# ENGINEERING REPORT: SIMOS 18.1

## MOMENTENMODELL

Analyse von Datenstand und Testfahrt-Logfile (VAG 2.0 TSI EA888 Gen 3) | Version 4.0 (Standardisierte Einheiten)

Abbildung 1: Soll- vs. Ist-Ladedruck über Motordrehzahl

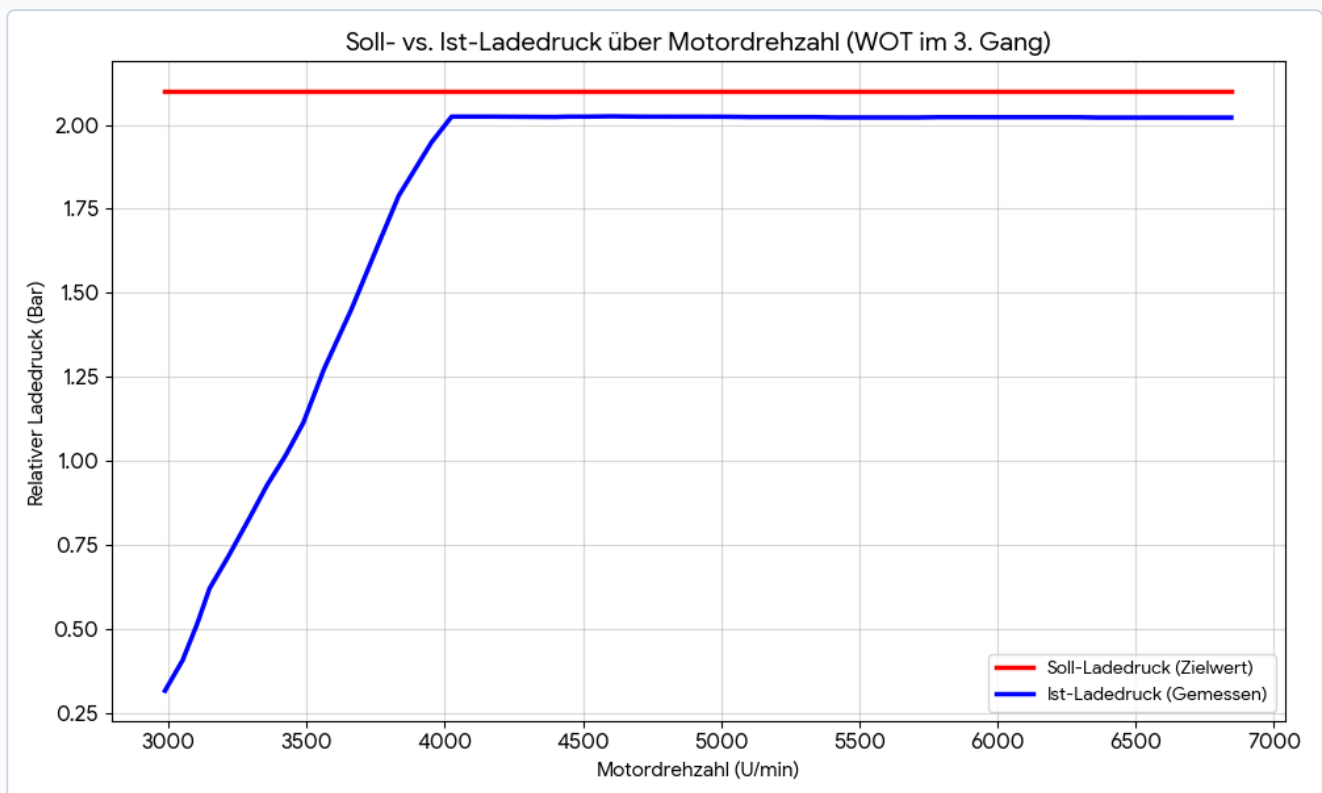
Das Plateau des Ist-Ladedrucks (blaue Linie) bei knapp 2,0 Bar. Der MAP-Sensor ist physisch am Anschlag gesättigt, während die manipulierte Software (rote Linie) weiterhin stur 2,1 Bar anfordert. Der Turbolader überdreht in diesem Bereich vollkommen unüberwacht.

## Abbildung 2: Eingriff der Drehmomentüberwachung (Ign Avg)

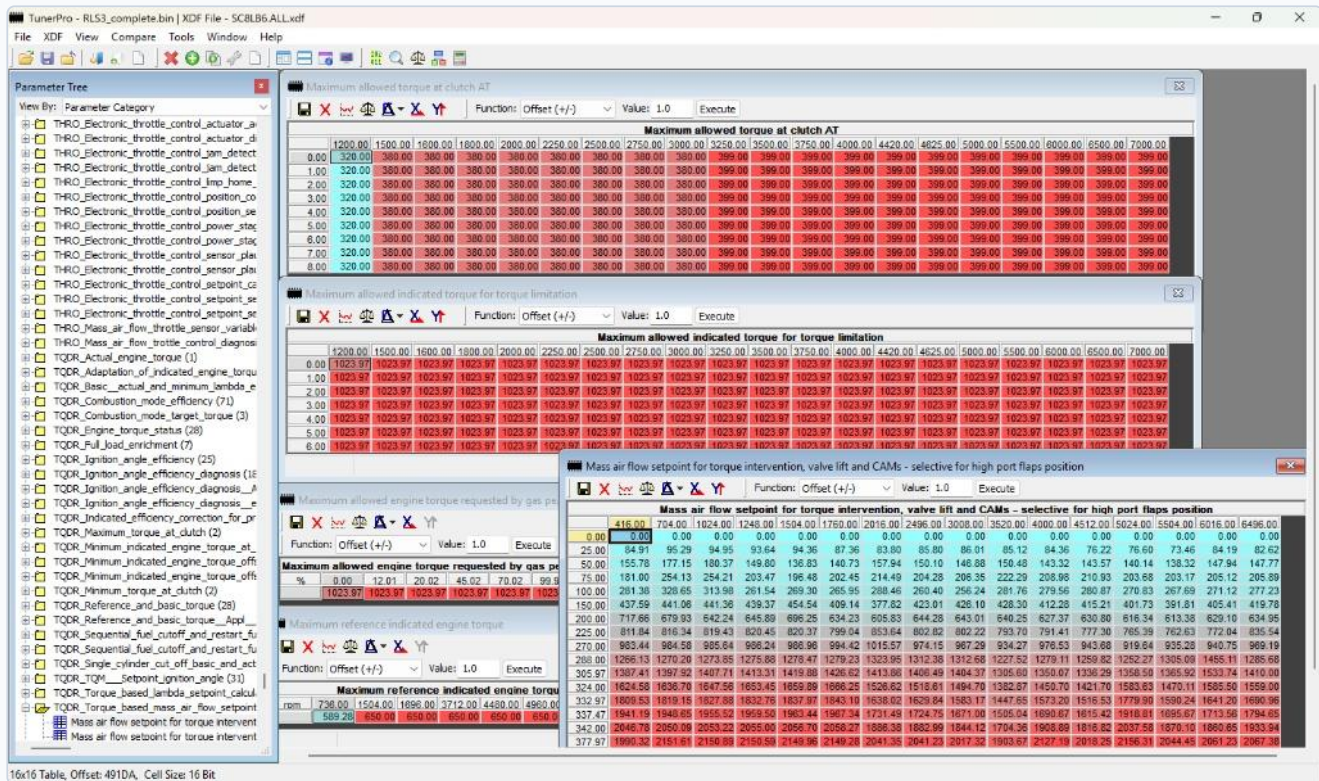
Harter Einbruch des Zündwinkels (rote Linie) auf exakt  $-3,37^\circ$  bei 3950 U/min. Die interne ECU-Berechnung erkennt an dieser Stelle die ansteigende Zylinderfüllung, knallt in die unmodifizierten Momentenbegrenzer und löst eine thermisch hochgradig gefährliche Sicherheitsmaßnahme aus, um das Drehmoment zwangsweise zu senken.
